פורום אורבני גינות העיר 2026.12.8 – סיכום

• **בוסתנאי 32-34 - מס' 101-1446145**

מתוך הוראות תכנית אב - עיבוי מרקם קיים

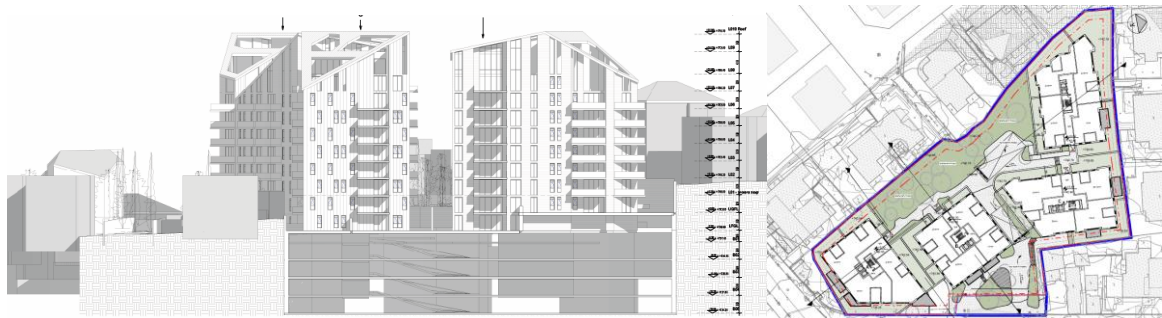
- סה"כ בניה מעל הקרקע: 215%
- תכסית: 45%.
- גובה: 19.5 מ'
- מספר קומות: עד 6 (מהכניסה הקובעת, הממוקמת בחלק הגבוה של המתחם).
- קוי בנין צדדים: 4 מ' ואחורי 5 מ'.

- גודל החלקה: 4,988.52 מ"ר.
 - עפ"י טבלת זכויות: בניה מעל הקרקע: 19,150 מ"ר.
 - אחוזי בנייה מוצעים: $215\% < 383\%$.
 - גובה: 33 מ' < 19.5 מ'.
 - מספר קומות: $6 < 10$.
 - מכפיל יח"ד: 2.24 - גבוה במיוחד עבור שכונת קטמון שמחירי הדירות בה גבוהים במיוחד.
- התכנית בחריגה משמעותית ממדיניות השכונה, כאשר התכנית לא מציעה פרוגרמה ציבורית מבונה משמעותית (רק 150 מ"ר), לא מציעה שטחים פתוחים עבור הציבור (החלקה 176 היתה חניה פתוחה והופכת לשצ"פ). כמו כן, התכנית מציעה לגדר את השטח ולבטל את המעבר הציבורי ולייצר גן ירוק משמעותי, פרטי, עבור דיירי המתחם הסגור (GATED COMMUNITY).

מדובר בתכנית המפנה את הגב שלה לשכונה ולא נותנת לשכונה כמעט שום דבר. ולכן, המינהל מתנגד נחרצות לחריגות התכנית.

תכנית וחתך של התכנית מתוך מסמכי התכנית

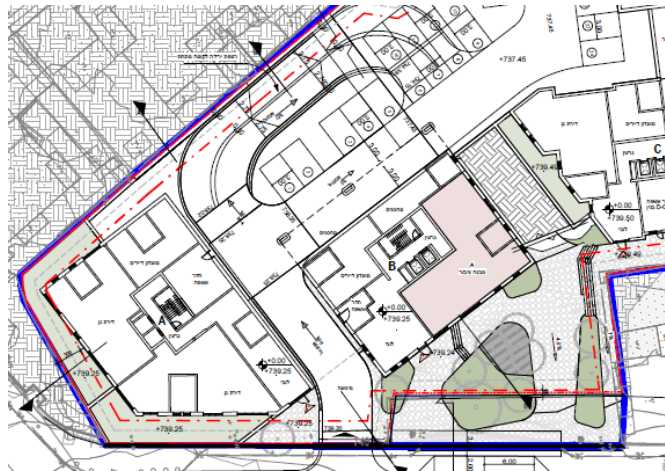
- השכונה תומכת בהמלצות מהנדס העיר שהן מתחשבות במיקום התכנית ולטובת השכונה.
עם זאת, ברצוננו להדגיש כמה נושאים שהם בעיני השכונה חיוניים:
- גובה הבינוי: בגלל הטופוגרפיה יש היום למתחם מספר כניסות. יש לקבוע כניסה קובעת בכל מפלס של החלקה ולא כניסה אחת (מיורדי הסירה) שקובעת את גובה הבינוי עבור כל המתחם. לא ברורה החריגה בגובה גם מהכניסה הקובעת הרשמית (10 קומות, לא כולל קומה טכנית, במקום 6), ואין לה הסבר או הצדקה משום סיבה.

- **שיפור מצב השכונה:** אחת ממטרות התחדשות עירונית הינה שיפור המרחב הציבורי בשכונה. התכנית, כפי שמוצגת במסמכי התכנית, לא נותנת שום דבר לשכונה ובמקום זאת, לוקחת מהשכונה מעבר ציבורי חיוני לשכונה. על מנת לשפר את השכונה, יש להחזיר את המעבר ולתת גישה לשכונה לגינה במתחם - במקום לסגור אותה לקהילה סגורה (GATED COMMUNITY). למשל, להציע לשכונה ממ"ד ציבורי, נגיש לעוברי אורח בשכונה שיזכו למקלט בעת חירום.

- **הפרוגרמה הציבורית של התכנית** היא גני ילדים ומסומנת בטבלת 5 כ-150 מ"ר. בתכנית קומת 1-, השטח נראה בין שטח חפור לבין פיר מעליות ודירה סמוכה. ולכן, עבור כל שטח ה-150 מ"ר יש אך ורק חזית אחת של אור ואוויר. המצב אינו מתקבל על הדעת: שטח ציבורי, ודאי גן ילדים, איננו שטח מרתף! כמו כן, יש לתכנן חניה להורדה עבור גן הילדים.

המינהל מבקש להעתיק את השטח הזה לשטח חשוף בקומת הקרקע עם לפחות 2 חזיתות לאוויר ואור טבעי.
